-JUNTA DE ACLARACIONES-

CONCURSO No.: **OPPU-EST-LP-014-2021**

OBRA: REHABILITACIÓN DE CENTRO DE DESARROLLO INTEGRAL DIF No. 3 « 6 DE ENERO », UBICADO EN LA CIUDAD DE CULLIACÁN ROSALES, MUNICIPIO DE CULLIACÁN, ESTADO DE SINALOA.

FECHA: **26 DE MARZO DEL 2021, A LAS 11:00 HRS.**

LUMINARIA
COLONIAL HID
(PUNTA DE POSTE).

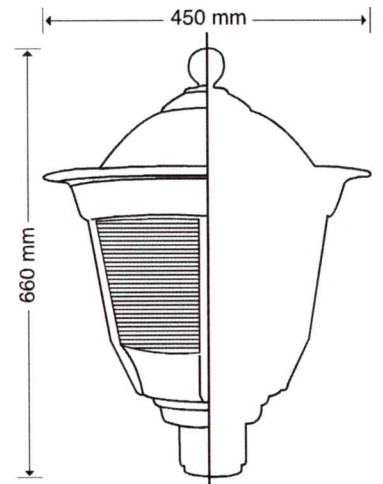
4	<p>E2 OBRA EXTERIOR P20 INSTALACIÓN ELÉCTRICA P20S59 LUMINARIA DE POSTE OE.055 LUMINARIA TIPO PUNTA DE POSTE DE 6.0 M DE ALTURA CON LÁMPARA VAPOR DE SODIO ALTA PRESIÓN DE 250 WATTS, AUTOBALASTRADA, POTENCIA DE 250W SODIO DE ALTA PRESIÓN, BAJAS PERDIDAS, TENSIÓN DE OPERACIÓN 220V- 60HZ, REGULADO DE ALTO FACTOR DE POTENCIA, 220 VOLTS PARA OPERAR LÁMPARA DE VAPOR, CÁPSULA DE FUNDICIÓN DE ALUMINIO BAJO COBRE ACABADA CON PINTURA POLIÉSTER EN POLVO APLICADA ELECTROSTÁTICAMENTE, BALASTRO ELECTROMAGNÉTICO AUTORREGULADO CON ALTO FACTOR DE POTENCIA, REFRACTOR DE ACRÍLICO, SE DEBERÁ CONSIDERAR PARA ESTE TRABAJO: SUMINISTRO DE LA LUMINARIA, EXCAVACIÓN, CIMENTACIÓN, PLACA BASE, ANCLAS Y CONEXIÓN CON CABLE CAL. NO. 10 AWG-THWLS-75°C-600 VCP (MÍNIMO) , TUBERÍA Y CONEXIONES CONDUIT PVC, POSTE METÁLICO PINTADO, DIFUSOR, BALASTRO, FOCO, CABLE, CONECTORES, ACARREOS DENTRO Y FUERA DE LA OBRA, CARGAS, PRUEBAS, ANDAMIOS, MANIOBRAS, HERRAMIENTA, EQUIPO Y LIMPIEZA DEL ÁREA DE TRABAJO, DE ACUERDO A PROYECTO PLANO ME-12.</p>	<p>¿QUE MODELO DE LUMINARIA SE MANEJARA, YA QUE NO SE ENCUENTRA PLANO ME-12 PARA SU CONSULTA?</p>	<p>LUMINARIA (SE ANEXA ESPECIFICACIÓN).</p>

ESPECIFICACIONES LUMINARIA PUNTA DE POSTE COLONIAL HID

- Cuerpo: Portabalastro y barrotes de aluminio inyectado.
- Refractor: Acrílico prismático.
- Reflector: Tapa de lámina de aluminio rechazada y cubierta con pintura aplicada electrostáticamente.
- Portalámpara: E39.
- Montaje: Punta de poste de 2 1/2".
